Stans, 28. Juni 2022
Nr. 384

Baudirektion. Amt für Mobilität. Fuss- und Veloweg KH2 Oberdorf – Büren, generelles Projekt.
Genehmigung des Projektes. Antrag an den Landrat

Abbildung 2: Normalprofil

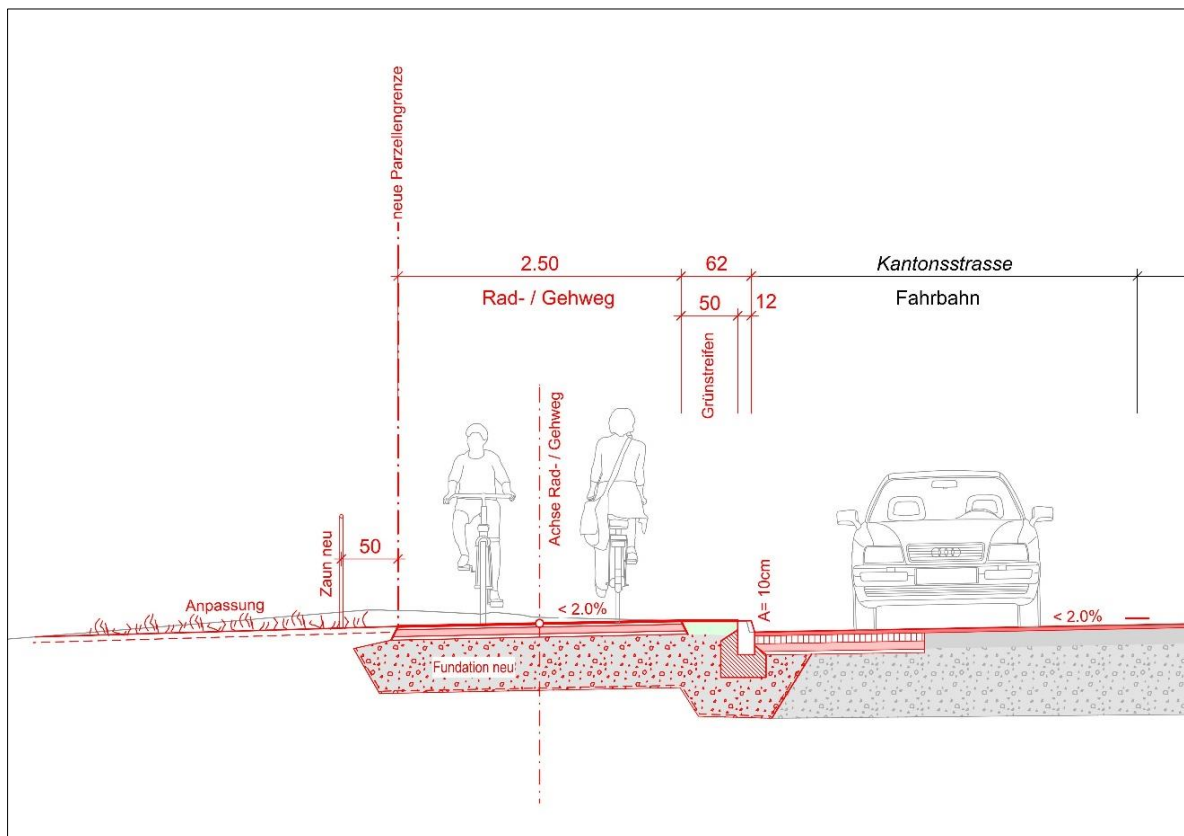
1. Ausbaugrössen: Trotz des Hinweises der Minimierung des Landverbrauchs wird eine Breite von 3.62 m beansprucht. Gegenüber dem heutigen Radweg beim Kreisel Büren ist eine Erhöhung der Breite um rund 1.50 m erheblich. Beantragt wird eine generelle Ausbaubreite von 2 m für den Fuss- und Veloweg.

Der Einwendungspunkt 1 ist abzulehnen, da der gewählte Querschnitt den Vorgaben des Landrates entspricht und bereits ein planerisches Minimum darstellt. Eine noch schmalere Ausgestaltung würde das Kreuzen von zwei Velos nicht mehr erlauben.

Abbildung 4: Verbreiterung Unterführung Allmend - Im Feld

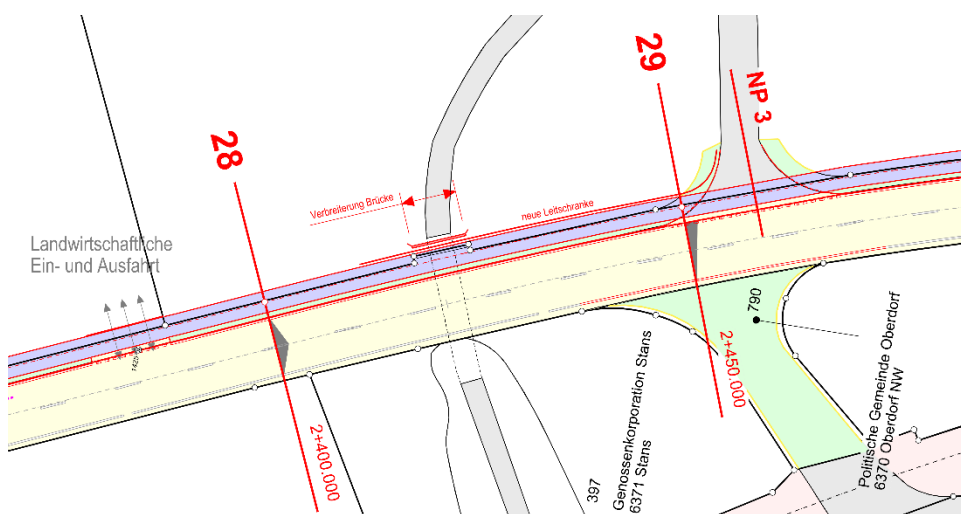
6. Verbreiterung Unterführung Allmend: Durchfahrhöhe nicht beeinträchtigen, heutige Nutzbarkeit vollumfänglich erhalten.
7. Querungsstelle Hostettli/Wisstürli: Geplant sind zwei Inseln mit Mittelzone, das ist nicht nachvollziehbar, aus Sicht der Korporation ist für die Fussgänger eine Insel ohne Mittelzone vollkommen ausreichend; eine Variante mit einer überfahrbaren Querungsinsel im Bereich der Ein- Ausfahrt wird als deutlich sicherer erachtet, weil dadurch die umständliche Wegführung für den Langsamverkehr entfällt. Eine Temporeduktion auf 60 km/h und ein Fussgängerstreifen im Bereich der Ein- und Ausfahrt ist wohl die sicherste und optimalste Lösung. Auf Baumpflanzungen in dem Bereich ist zu verzichten.

Den Einwendungspunkten 2 und 6 wird zugestimmt und gelten damit als erledigt. Die Einwendungspunkte 3 – 5 und 11 betreffen das auszuarbeitende Bauprojekt und werden an dieser Stelle lediglich zur Kenntnis genommen.

Abbildung 6: Einfahrt Erschliessung Schiessstand

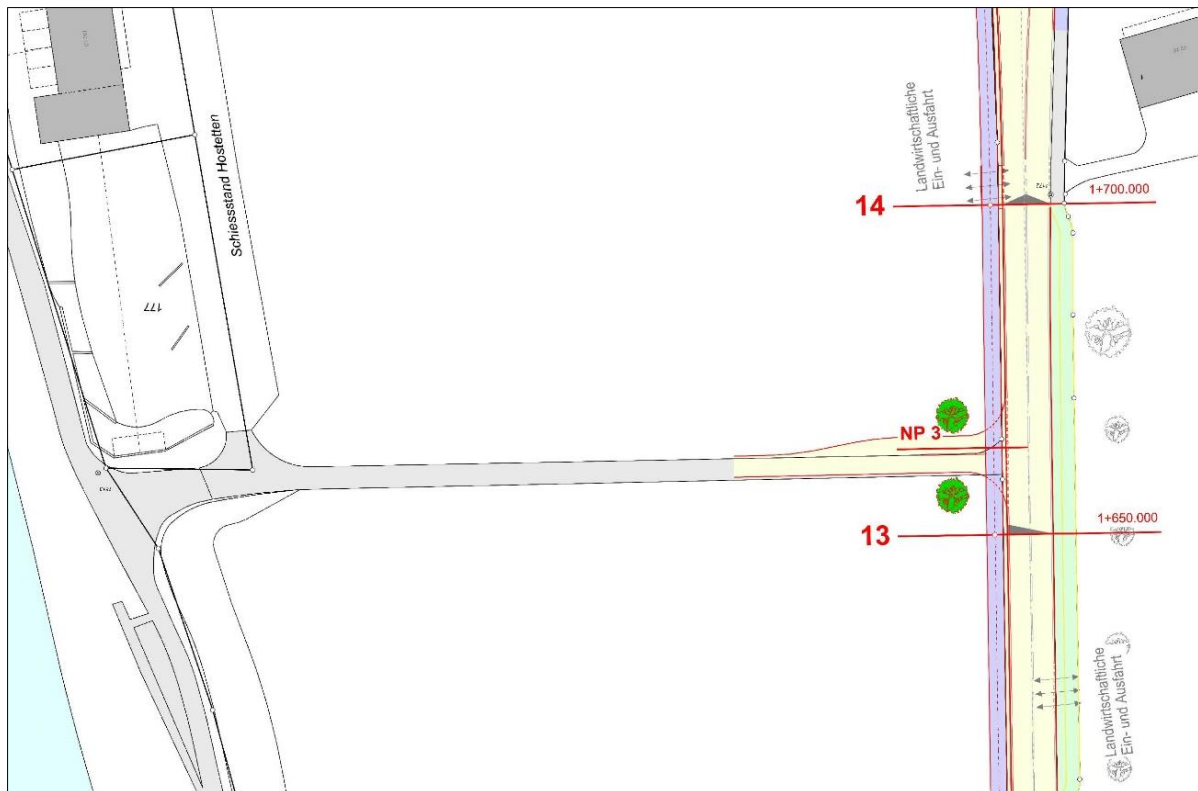
8. Knoten Schiessstand: Auf Verbreiterung der Zufahrtsstrasse ist zu verzichten, die erschlossenen Parkplätze werden nur unregelmässig von Berechtigten genutzt, Baumpflanzung nicht nachvollziehbar bzw. verzichten.
9. Übergang Knoten Büren: Verbreiterung vom Fuss- und Veloweg lehnt der Genossenrat ab.
10. Entwässerung: Wird so vom Genossenrat begrüsst; Genossenrat beantragt, die heutige Versickerungsanlage im Kreisel Büren soll wieder aufgehoben und die Flächen als Kulturland der Genossenkorporation Stans zurückgegeben werden.
11. Baumpflanzung generell: Nicht nachvollziehbar, lehnen daher die Baumpflanzungen ab.

Zum Einwendungspunkt 8 konnte eine teilweise Einigung gefunden werden. Am aktuellen Auflageprojekt soll zum jetzigen Zeitpunkt festgehalten werden. Wie in Kapitel 2.1.12 bereits ausgeführt, ist es aber denkbar, dass bis zur Auflage des Bauprojekts die Signalisation so geändert wird, dass diese Zufahrt nicht mehr zu den erwarteten negativen Auswirkungen auf die Kantonsstrasse führen wird (Privatstrasse). Dann könnte diese Aufweitung entfallen. Auf das Gesamtprojekt hätte diese Änderung allerdings kaum Auswirkungen – weder baulich noch finanziell. Da es sich um eine Privatstrasse handelt, ist für einen allfälligen Beschluss der Gemeinderat Oberdorf zuständig (Art. 22e Abs. 3 StrG).

Abbildung 7: Situation Zufahrt Liegenschaft Wydächerli

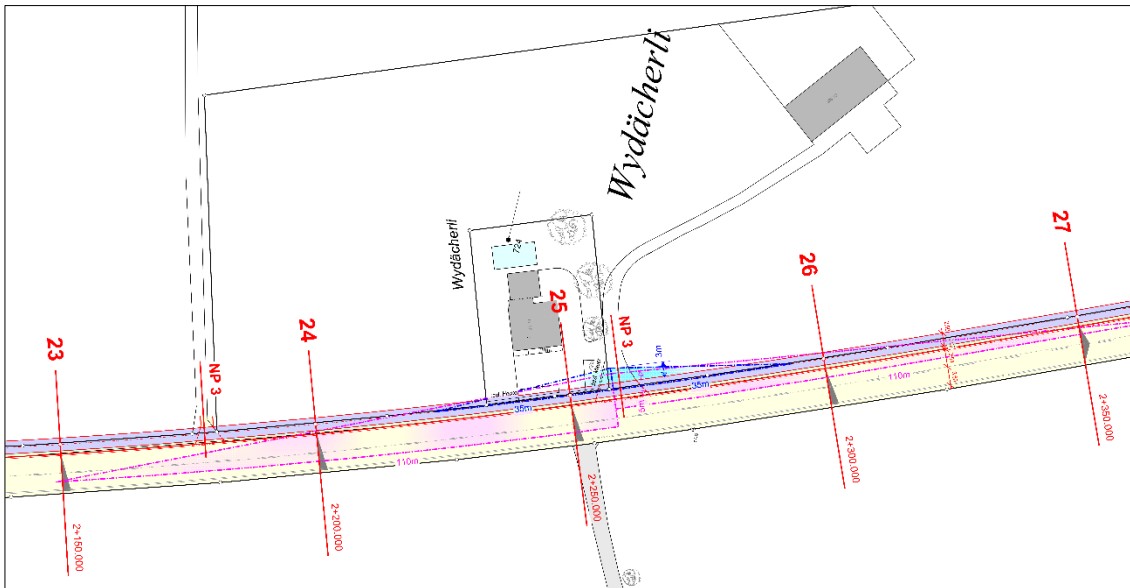
1. Kann die Linienführung des Fuss- und Velowegs anders gewählt werden, so dass ihr Grundstück nicht betroffen ist?
2. Was liegt dem Projekt an Grundlagen zu Grunde? Warum braucht es den Weg entlang der Kantonsstrasse?
3. Übernahme Finanzierung für Zusammenarbeit mit einem professionellen Landschaftsarchitekten nach ihrer Wahl.
4. Beibehaltung der jetzigen Ausnutzungsziffer trotz Verkleinerung der Parzelle.
5. Übernahme sämtlicher anfallender Kosten für veränderliche Baumassnahmen wie z.B. Parkplatzverlegung, Lärm- und Sichtschutz.
6. Angemessene Entschädigung für Verlust von Fläche, Mauer, Thujahecke, Garten.
7. Entschädigung für Einschränkungen, Lärm- und Schmutzemissionen während der Bauphase.
8. Signalisation 'kein Vortritt' für Verkehrsteilnehmer auf dem Radweg bei der Ausfahrt Wydächerli.

Bei den Einwendungspunkten 1 und 2 handelt es sich um Rückfragen, welche beantwortet werden konnten. Diese sind somit erledigt. Den Einwendungspunkten 3 – 7 konnte mit Auflagen gutgeheissen werden. Insbesondere werden nur Kosten übernommen, welche durch das

Projekt unmittelbar verursacht werden. Bei Einwendungspunkt 7 muss darauf hingewiesen werden, dass Massnahmen zur Sicherstellung einer ausreichenden Einsichtigkeit der Strasse inkl. Fuss- und Veloweg zulasten des Strasseneigentümers der Zufahrt gehen. Einwendungspunkt 8 ist Teil des Bauprojekts, da die Signalisation zwar orientierender Inhalt des Generellen Projekts ist, nicht jedoch des vorliegenden Beschlusses.

Abbildung 9: Schematische Darstellung der geplanten Massnahmen an der Querungsstelle Hostettli/Wisstürli

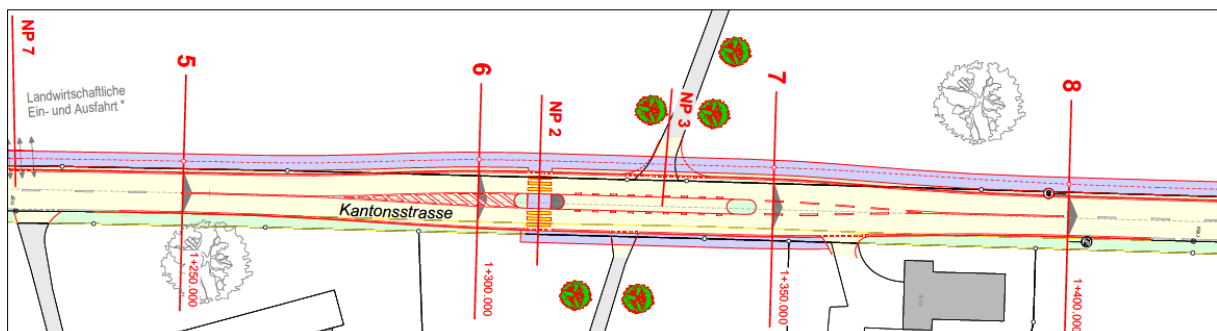
4. Die Querungshilfe Wisstürli soll so gestaltet werden, damit Bedürfnisse der Zufussgehende (Verkehrssicherheit, Wunschlinie) primär erfüllt werden. Dabei soll eine merkbare Verschwenkung der Fahrbahn erfolgen. Auch sind die Ein- und Ausfahrten der Anwohner zu berücksichtigen.

5. Bei der Querungshilfe Wisstürli ist ein Fussgängerstreifen zu markieren.
6. Bei der Querungshilfe Wisstürli ist eine Beleuchtung zu realisieren.
7. Kosten- und Entschädigungsfolgen bei Projektänderungen im Sinne der Einwender gehen zu Lasten der Bauherrschaft.

Der Einwendungspunkt 7 ist abzulehnen. Im Bauprojekt ist eine möglichst kompakte und kostengünstige Bauvariante angestrebt.

Die Einwendungspunkte 3 – 5 hängen inhaltlich zusammen. Es geht hierbei um die grundsätzliche Ausgestaltung der Querung Hostettli/Wisstürli. Die bauliche Ausgestaltung soll so erfolgen, dass eine Reduktion der Höchstgeschwindigkeit auf 60 km/h erfolgen kann. Die Festlegung einer reduzierten Höchstgeschwindigkeit kann indessen nicht im Rahmen des generellen Projektes erfolgen, weshalb auf den Einwendungspunkt 3 nicht eingetreten werden kann. Dasselbe gilt für den Einwendungspunkt Ziff. 5. Eine entsprechende Signalisierung bedingt an dieser Stelle bauliche Massnahmen, mit denen die angestrebte Höchstgeschwindigkeit absehbar erreicht wird. Aufgrund dieser Massnahmen kann ein Verkehrsgutachten die Zweckmässigkeit einer reduzierten Höchstgeschwindigkeit nachweisen. Die anschliessende Festlegung erfolgt durch die Justiz- und Sicherheitsdirektion. Im Rahmen dieses Prozesses wird auch über die Markierung eines Fussgängerstreifens zu befinden sein. Hingegen haben die baulichen Massnahmen im Rahmen des Bauprojektes zu erfolgen. Ziff. 4 ist entsprechend gutzuheissen.
